Elaboration du plan de prévention des risques naturels de la commune de **Megève**

Rapport proposant le projet de PPR pour approbation

Août 2012

M GROULET – en face de Tour de blé concerné par zone risque torrentiel

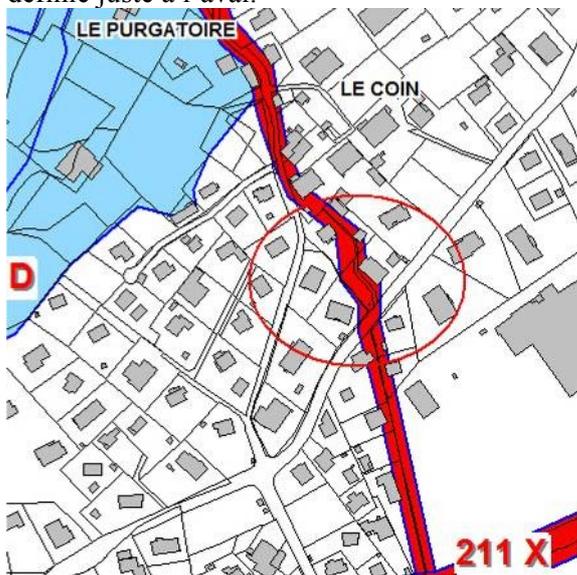
Commissaire enquêteur :Le risque torrentiel ne concerne pas le bâti, mais uniquement la partie riveraine de la rivière (environ 10 m de l'axe).

DDT : réponse apportée par le commissaire enquêteur. Pas de modification.

Lettre Famille EVRARD – zone 212X – Le Coin :

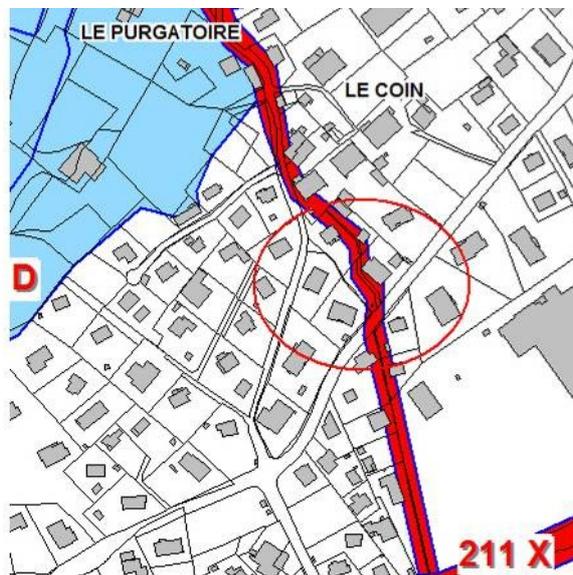
S'étonne de constater que le ruisseau issu de Sous Riglard est affecté d'un aléa torrentiel fort alors que le ruisseau est encaissé. Par ailleurs un tel classement devrait s'accompagner du même aléa pour les logements situés autour du Palais des sports.

Commissaire enquêteur : Sur le terrain, la ligne de pente confirme les remarques.

GIPEA : Réduction de la zone inondable au niveau du bâtiment pour être cohérent avec l'emprise définie juste à l'aval.

DDT : retient la proposition du bureau d'études

Me CANDICE représentants les consorts MABBOUX - Le Purgatoire

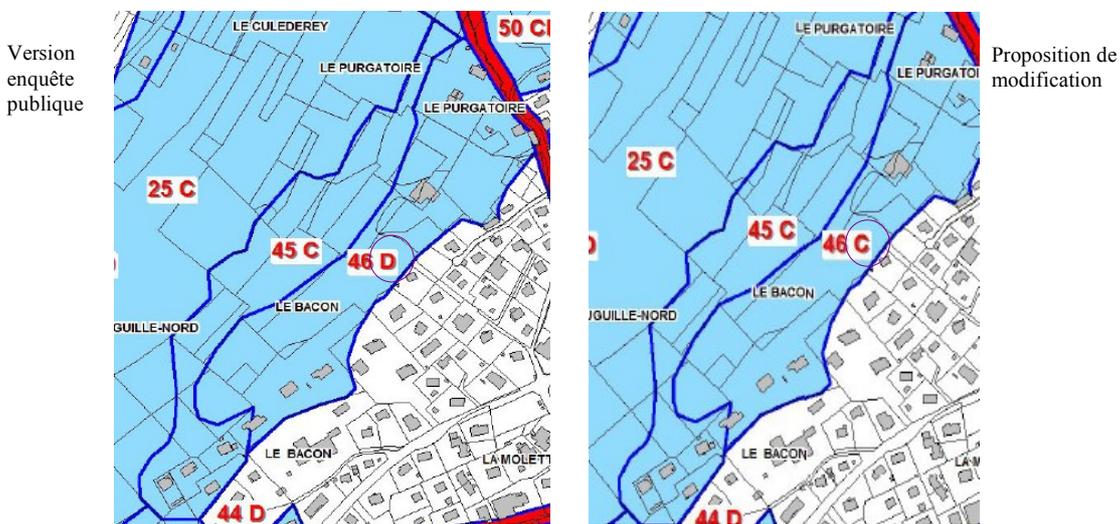
concernés par les zone 45C et 46D (glissement de terrain faible et moyen - secteur le Bacon), considèrent que la représentation n'est pas conforme à la réalité géographique

Commissaire enquêteur : La notion de glissement peut être différente de la notion de pente car elle intègre d'autres éléments tels que la constitution du sol, son humidité.

RTM : Sur la base des photographies aériennes et de l'analyse des MNT, on peut considérer que l'observation de Me Candice est justifiée.

GIPEA : Il n'y a effectivement pas de justification réelle d'une distinction de qualification de l'aléa entre ces deux zones. Compte tenu de l'intensité du phénomène (glissement de terrain superficiel), il est proposé d'affecter à ces deux zones le même degré d'aléa : faible, traduit par un règlement C.

DDT : retient la proposition du bureau d'études.

Mme MARIN Michèle - Sous le Villard - remise en cause de la zone réglementaire 261 X du Ruisseau de Lady

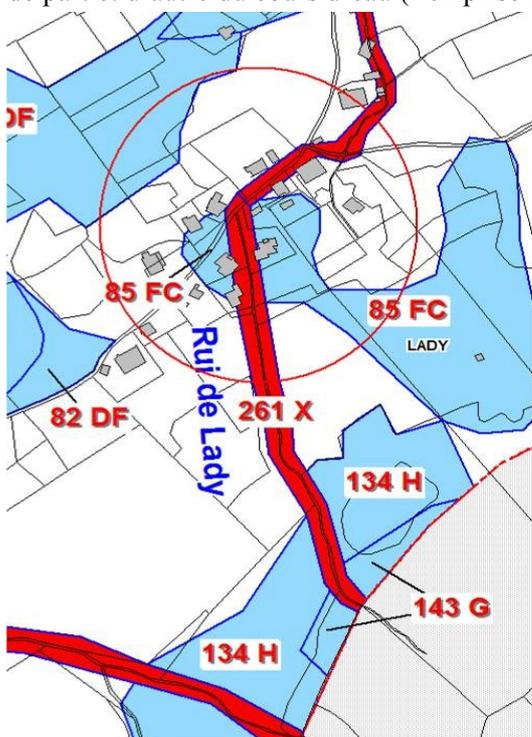
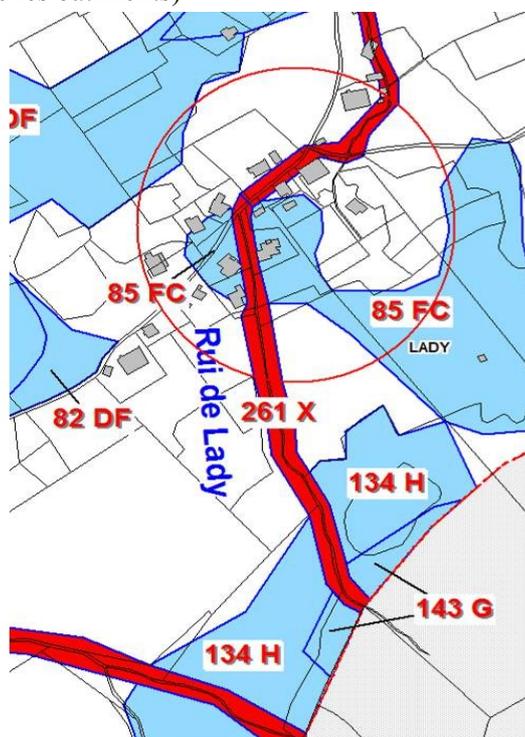
Commissaire enquêteur : Si le débit est généralement faible, il faudrait connaître le débit en crue au moins trentennale pour s'assurer du niveau d'un éventuel risque. Il reste cependant nécessaire de protéger les rives d'un ruisseau quelque soit son débit pour en assurer le maintien.

RTM : bassin versant de petite taille, qui démarre dans une zone boisée. Maintien d'une bande de 10 m avant la zone habitée cohérent. Réduction de la bande à partir du hameau envisageable (8 m).

GIPEA : Compte tenu de la taille du bassin versant : OK avec l'avis RTM :

- maintien d'une bande 10m de part et d'autre du cours d'eau amont de la zone bâtie pour protéger l'emprise du cours dans une zone qui n'est pas encore urbanisée

- réduction de l'emprise à partir de la 1^{ère} maison du hameau (car on est effectivement en tête de bassin versant et qui ne doit pas générer d'énormes débits) -> passage à une bande de l'ordre de 7 m de part et d'autre du cours d'eau (l'emprise longe les bâtiments)

DDT : retient la proposition du bureau d'études

M.MUFFAT MERIDOL Dominique - Zone réglementaire 185 : Conteste les termes utilisés par le rapport quant au chalet de la Stassaz (aléa 221, rapport pages 55 et 91).

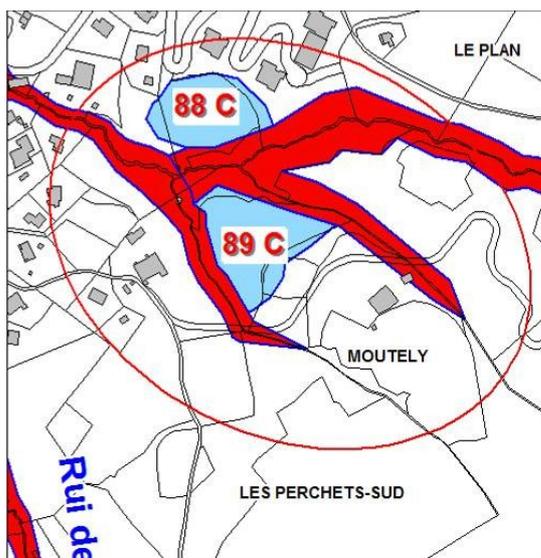
En fait, l'avalanche aurait uniquement endommagé le chalet.

Commissaire enquêteur : Cet évènement est lié aux avalanches du secteur du Mont Joly (couloirs 17 à 21). Selon les renseignements obtenus en mairie, l'avalanche aurait détruit totalement le chalet.

GIPEA : Maintien du zonage et du texte (témoignage de la mairie)

DDT : pas de modification.

M CONSEIL François, Moutely – concerné par la zone réglementaire 254 qu'il considère trop importante.

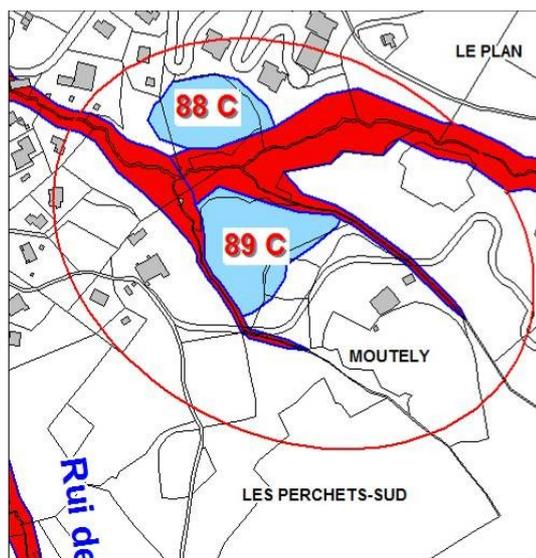
RTM : A l'examen de l'orthophotographie, on note une certaine disproportion entre le zonage soumis à enquête publique et la réalité du terrain. Il paraît cohérent que les zones T3, sur les 2 branches les plus au sud qui ne semblent drainer que des zones humides, soient effectivement réduites.

GIPEA : les deux branches sud du ruisseau de Moutely sont surdimensionnées par rapport au ruisseau principale.

Réduction de l'emprise du zonage à 5 m au total centrée sur l'axe du ru.

DDT : retient la proposition du bureau d'études

Lettre de M et Mme EVRARD, le Planay conteste l'emprise de la zone de débordement 215 X et la zone du cours d'eau 213 X.

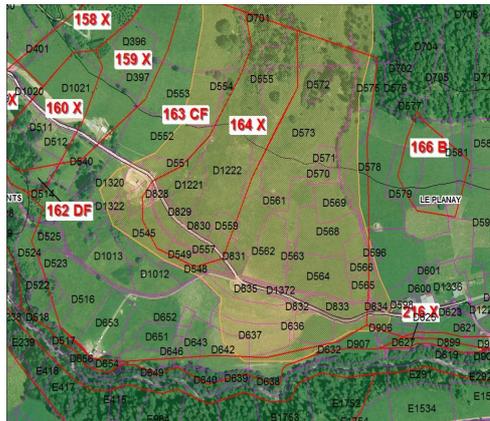
Commissaire enquêteur : L'aléa concerné pourrait venir se confondre avec la fin de l'aléa avalanche (184). A vérifier.

RTM : zone 215 X : L'examen des photographies aériennes en stéréoscopie font toutefois apparaître, en rive gauche, une zone plus basse que la rive droite confortant l'existence de la zone identifiée sur le PPR.

GIPEA : zone 213 X, le zonage inclut à la fois le lit mineur de la rivière et les berges pour prendre en compte les éventuels problèmes d'érosion et de ravinement des berges.

DDT : pas de modification.

M. DUVILLARD Patrick - Le Planay -Dessus la Croix (zone règlement 164)

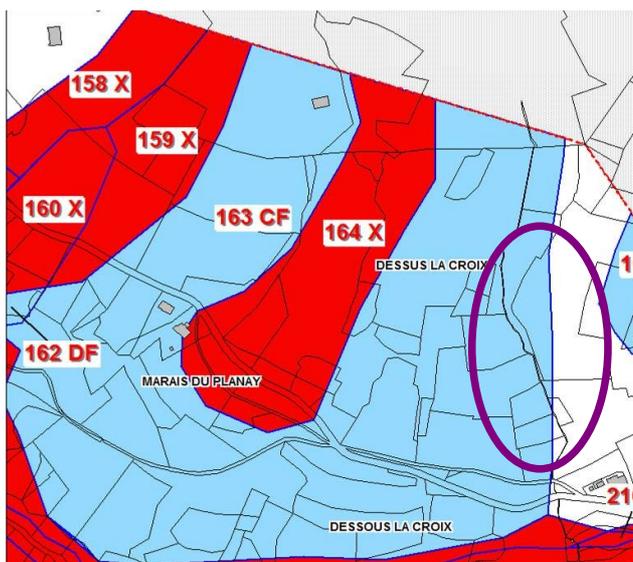
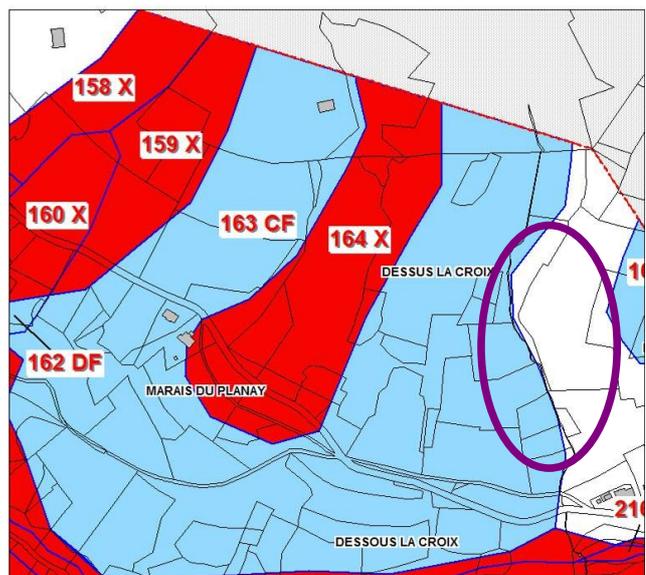
Conteste le risque de glissement de terrain.

La route n'a jamais été coupée, ni le ruisseau. Les pâturages ne présentent aucun signe de glissement.

GIPEA : La zone 164X correspond une zone de fort glissement par fluage, sur un site concerné par la présence de mouillères importantes

La zone 163 CF correspond à une zone une zone de risque de fluage avec présence de mouillères.

La zone indiquée en jaune est la limite de zones instables repérées sur la carte historique. En rouge sont représentées les limites du zonage actuel.

La zone 164 X correspond à une zone plus humide par rapport au reste du secteur. Sa limite n'a pas été modifiée.

La limite de la zone 163 CF a été par contre modifiée pour coller un peu plus à la morphologie du secteur.

M. TISSOT – Marais du Planellet – zone 153 D

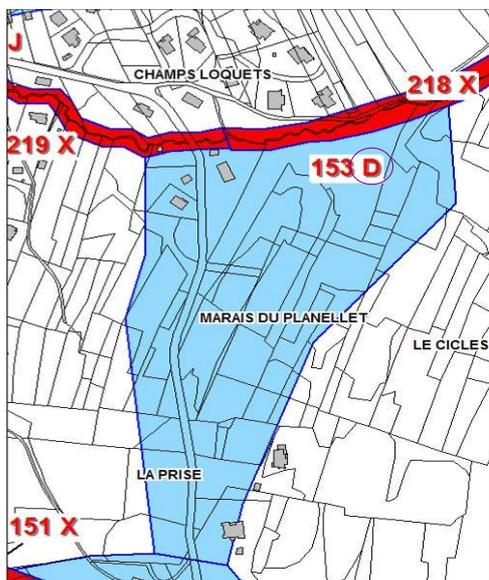
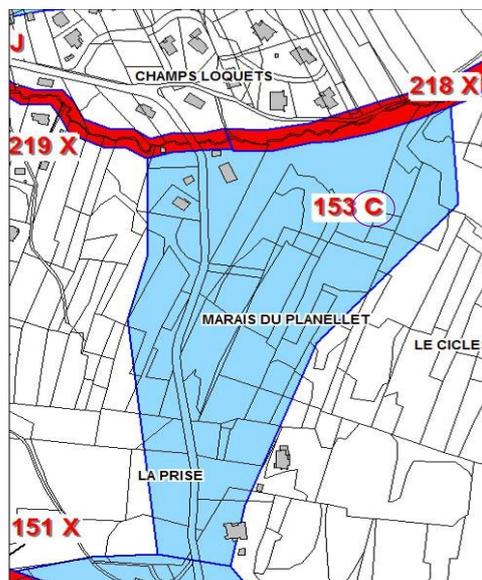
Ne comprend pas pourquoi la zone située de part et d'autre de la route Le Planellet/Planay est en zone à faible risque. Il s'agit probablement d'une erreur liée au nom du lieu dit (Marais). En réalité, la zone humide est plus à l'ouest (en contrebas de la voie).

Le ruisseau (ruisseau de la Certoge ?) qui longe la parcelle (règlement 219) n'a jamais connu de débordement.

GIPEA : Il y a eu un glissement de 700m³ le 13/01/2004 au sud de la parcelle D1344 sur le secteur dit du Marais de Planellet. La zone de marais est effectivement située plus au sud, en contrebas de la route. La zone de glissement sur le reste du secteur doit avoir été définie à partir d'observations de terrain.

Cette zone pourrait être déclassée en risque faible.

- ➔ La zone réglementaire 31'AD pour être cohérent avec la CLPA (petite flèche en amont et aval de la route du Jaillet, zone d'avalanche dont tout point est exposé à des avalanches d'ampleur variable).

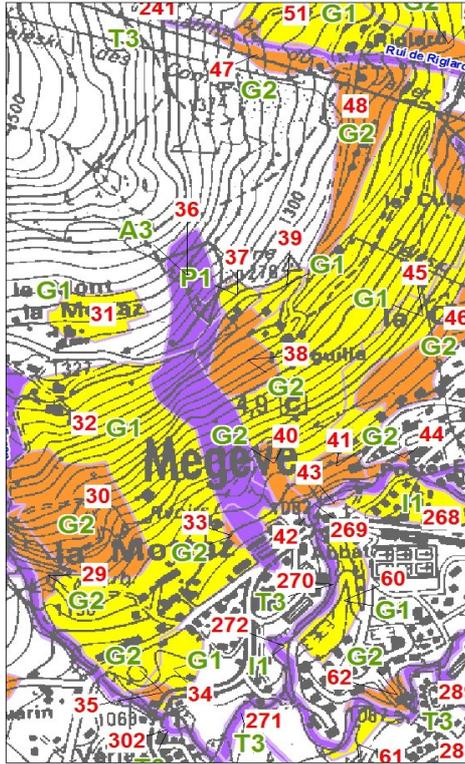
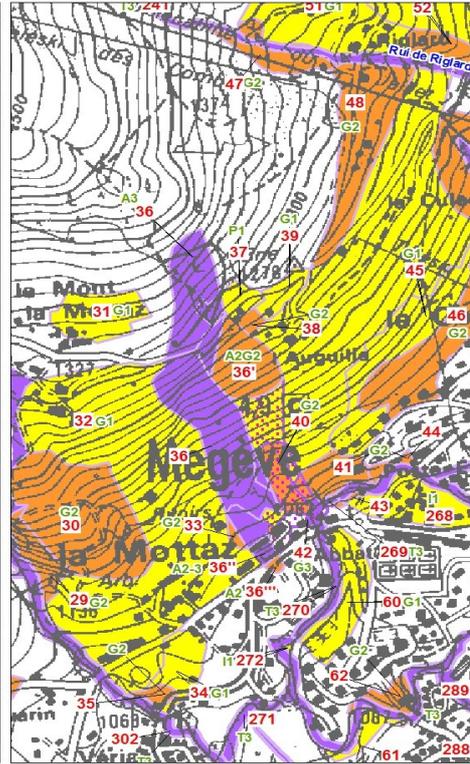
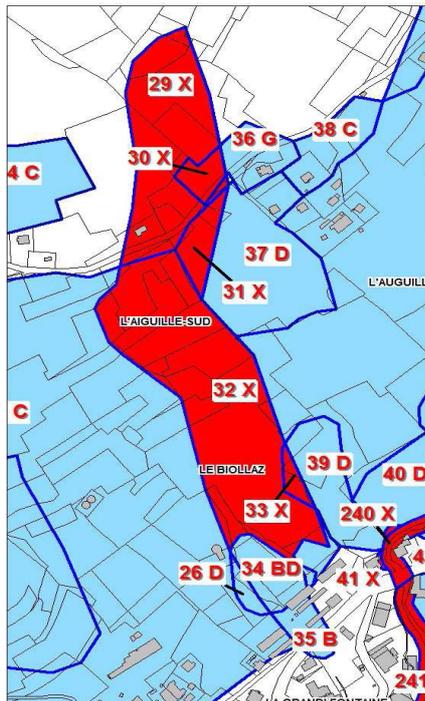
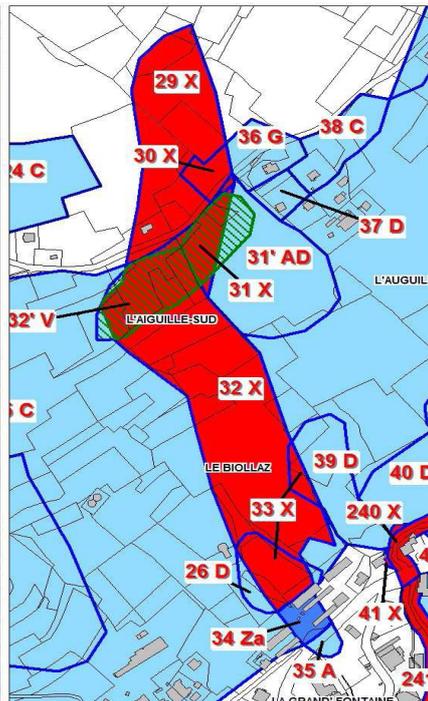
La zone d'aléa correspondante est en aléa moyen (zone 36' – A2G2) : zone de glissement d'aléa moyen déjà identifiée et ajout d'une zone d'aléa avalanche moyen correspondant à la zone notée sur la CLPA et qui correspondrait à des départ en plaque de neige humide (voir rapport de Meffre p4).

- ➔ Correction du tableau des zones d'aléa dans le rapport de présentation p77 et du tableau des zonages dans le règlement p17

- ➔ Zone d'avalanche exceptionnelle à l'aval selon les remarques du rapport de Meffre sur les possibilités d'avalanches sur les bâtiments aval :

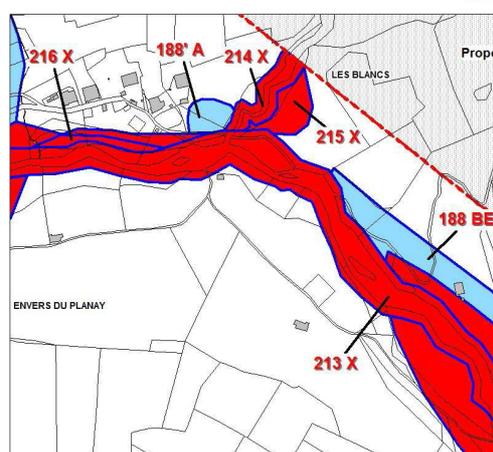
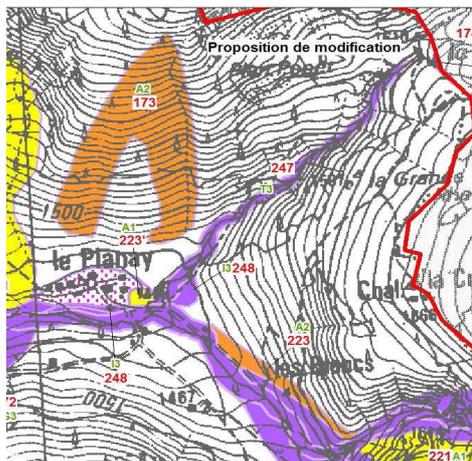
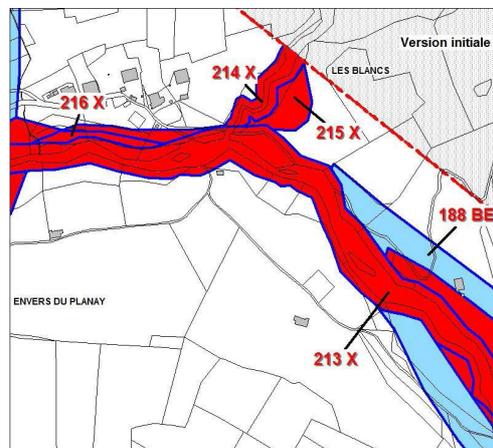
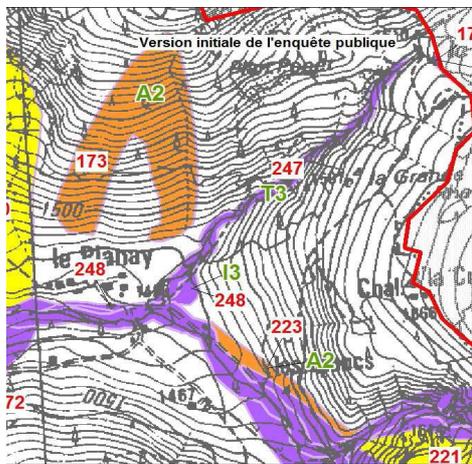
Cette zone peut être passée en zone d'aléa, associée à un règlement A, comme la zone n°35 juste à l'ouest. Cependant aucune étude, ni aucun évènement particulier ne permet de justifier une nouvelle zone d'aléa.

Il est préférable de créer une zone d'avalanche exceptionnelle (figuré point rose sur la carte d'aléa) sans règlement.
